MRAe

Avis délibéré
Implantation de trois éoliennes et de deux postes de livraison
– Parc éolien du Bois Drouet -
sur la commune de Bellengreville (14)

N° MRAe 2023-4982

Figure 2: Installations et aménagements du projet sur orthophotographie (source : pièce 1 du dossier)

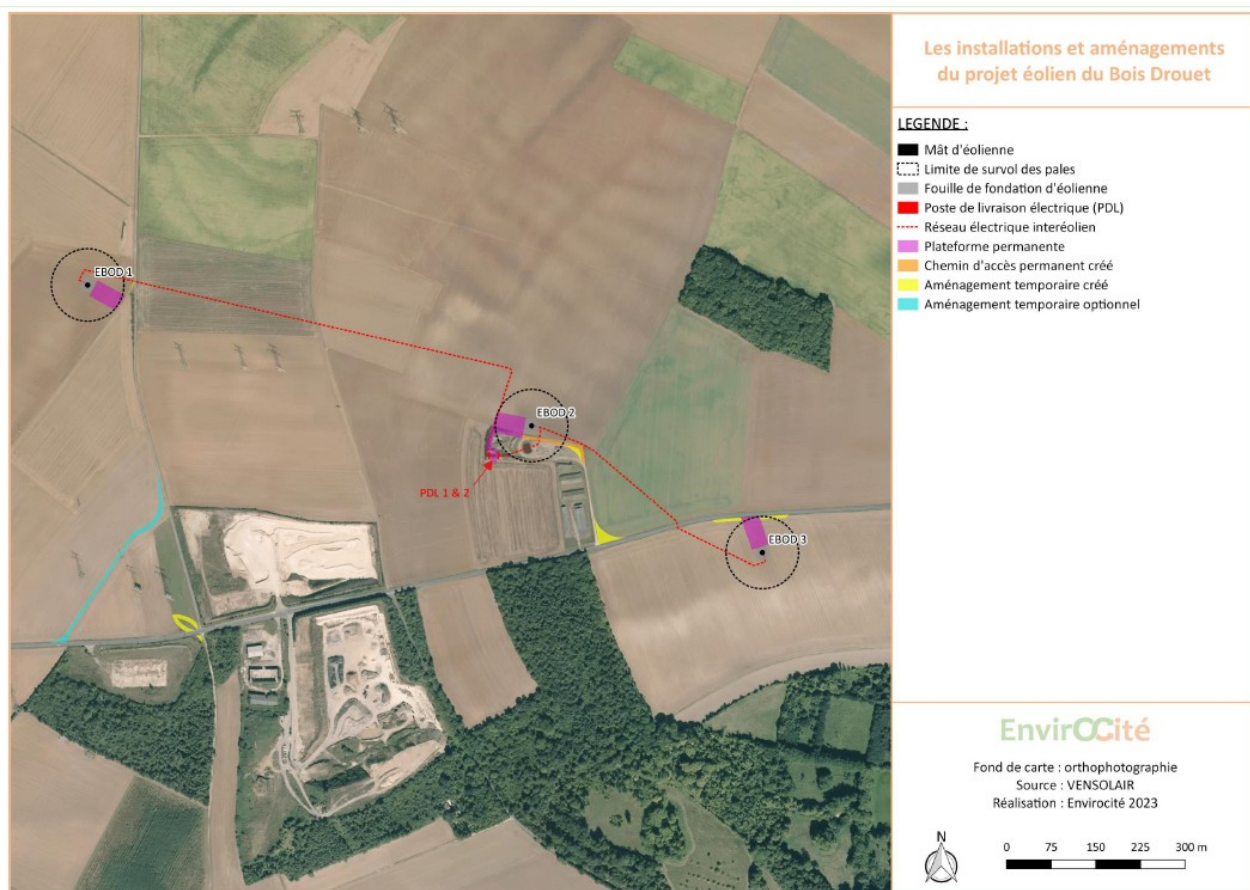
Deux postes de livraison seront également créés ainsi que des plateformes et des voies d'accès nécessaires à l'exploitation. D'après la pièce 1 du dossier (p. 11), le parc éolien occupera une emprise totale maximale de 10 928 m² en phase travaux et 6 000 m² en phase d'exploitation. Les aires de stockage nécessaires au chantier et les aménagements de virage qui permettront aux convois exceptionnels d'accéder au pied des éoliennes seront démantelés et les emprises correspondantes remises en état à la fin de la phase chantier. Le raccordement électrique du parc éolien est envisagé vers le poste source de Percy sur la commune de Percy-en-Auge, situé à environ 13 kilomètres au sud-est des postes de livraison électrique du projet. Selon le dossier (p. 463 de l'étude d'impact), le tracé de ce raccordement sera défini par le gestionnaire de transport public d'énergie après l'autorisation environnementale. Pour l'autorité environnementale, ce raccordement est partie intégrante du projet présenté dès lors qu'il est nécessaire au fonctionnement du parc éolien ; de ce fait, l'ensemble des impacts sur l'environnement et la santé humaine doit être pris en compte dans l'évaluation environnementale.

L'autorité environnementale recommande de compléter le dossier d'évaluation environnementale ou, à défaut, de l'actualiser dès que possible, avec l'ensemble des enjeux et des impacts sur l'environnement et la santé humaine engendrés par le tracé de raccordement électrique envisagé.
